# PLAN DE PROTECTION DES RIVES DU LAC DE NEUCHATEL

PNH 13

EVALUATION DE L'IMPACT DU
COLLECTEUR CHEYRES-STEP
SUR LA ZONE NATURELLE,
ALTERNATIVES POSSIBLES

Etude nº 13

<u>Fig. 2a</u> : projet actuel

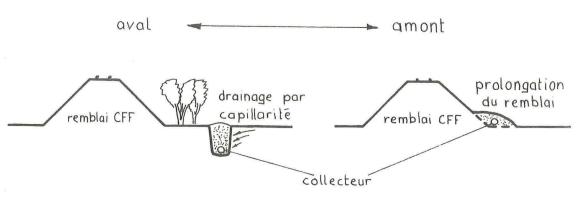
Si l'on admet que l'alimentation en eau se fait par la pente au Sud, on peut espérer que l'influence des travaux ne se fasse sentir que sur la partie en aval, soit entre la fouille et le remblai. Dès lors, il faudrait s'approcher autant que possible de ce dernier, tant avec la canalisation que les véhicules de chantier, pour réduire la partie endommagée de la prairie.

Cependant, il n'est pas certain que seule la partie en aval du tracé soit influencée : il est en effet logique

de penser que la fouille puisse avoir un effet de drainage également sur une bande de 10 - 15 mètres en amont, ne serait-ce que par capillarité à l'intérieur du sol.

C'est pourquoi la solution la plus sûre est certainement celle qui consiste à coller la canalisation contre le remblai et, au lieu de l'enfouir (risque de drainage), la laisser au niveau du sol et la couvrir en prolongeant le remblai (fig. 2)

Fig. 2b : solution proposée

Les matériaux de couverture (i.e. de prolongation du remblai) peuvent être amenés par des wagons CFF (de nuit). L'avantage supplémentaire est que la circulation des véhicules sur la prairie en serait réduite d'autant.

<u>Fig. 3a</u>: projet actuel <u>Fig. 3b</u>: solution proposée (la prairie n'est pas touchée)

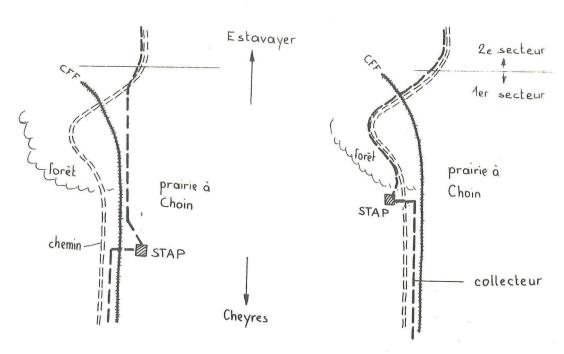
Selon le plan de situation, le collecteur, amenant les eaux usées de Cheyres vers la STAP, longe la ligne CFF du côté lac et traverse le remblai à la hauteur de la STAP. Les eaux sont ensuite envoyées dans la conduite en pression à travers la prairie jusqu'au chemin qui constitue ce que nous appelons le 2e secteur (fig. 3a).

Il existe, à priori, la possibilité d'implanter la STAP du côté lac, si ce n'est dans la forêt, tout au moins en bordure de celle-ci. La surface nécessaire à son implantation ne dépasse guère 600 m² et les terrains dans cette région ne sont pas particulièrement à vocation agricole, même si c'est leur utilisation actuelle. La conduite en pression pourrait alors être maintenue du côté lac, et, suivant le chemin, ne traverser le remblai CFF qu'au passage à niveau pour aboutir directement sur le deuxième secteur (fig. 3b).

Dans un cas comme dans l'autre, il est nécessaire de traverser une fois le remblai CFF, mais la deuxième solution offre l'avantage de préserver entièrement la prairie à Choin.

Fig. 4 : Coupe en travers des travaux de fouille pour le calcul de la largeur nécessaire.

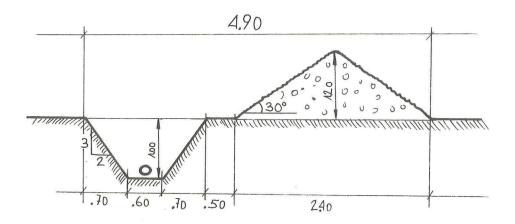
Il est nécessaire d'élaguer le taillis sur les bords, mais cette opération doit être confiée à un professionnel : les troncs doivent être taillés à la souche, de manière à permettre son rejet l'année d'après. Sauf cas exceptionnel, aucune souche ne doit être déracinée, ce qui provoquerait la déstabilisation du talus et un délai prolongé
pour le retour de l'aspect du secteur à son état initial.
Un calcul sommaire montre que la largeur minimale nécessaire pour creuser la fouille (profondeur moyenne : 1 m.)
est de 4,5 - 5 mètres environ (fig. 4). Or, la largeur

du chemin, variable, est plus souvent proche de deux mètres que de cinq. Il s'ensuit que :

1) Tout passage de véhicule à côté de la fouille est exclu. Cela implique d'une part la présence simultanée de deux pelles rétro, l'une pour creuser et poser les conduites, l'autre pour remblayer et tasser derrière, une fois les essais de pression effectués; et d'autre part le stockage préalable, tout au long du chemin, non seulement des conduites et des taquets de calage de ces conduites, mais également de matériaux fins d'enrobage, s'il s'avérait que les matériaux extraits de la fouille étaient trop grossiers (présence de gros cailloux, dont le contact avec la conduite pourrait, à la longue, la briser).

2) Il est nécessaire de déborder le chemin, pour entreposer, soit la terre extraite de la fouille, soit les conduites. Mais ce débordement ne peut être admis que sur le
côté pente du remblai, même s'il est nécessaire d'abattre
quelques arbres, car le côté lac doit être protégé de tout
risque d'augmentation de la vitesse d'atterrissement. Il
doit aussi conserver son rideau arbustif qui défend l'accès
vers la zone naturelle au bord du lac.
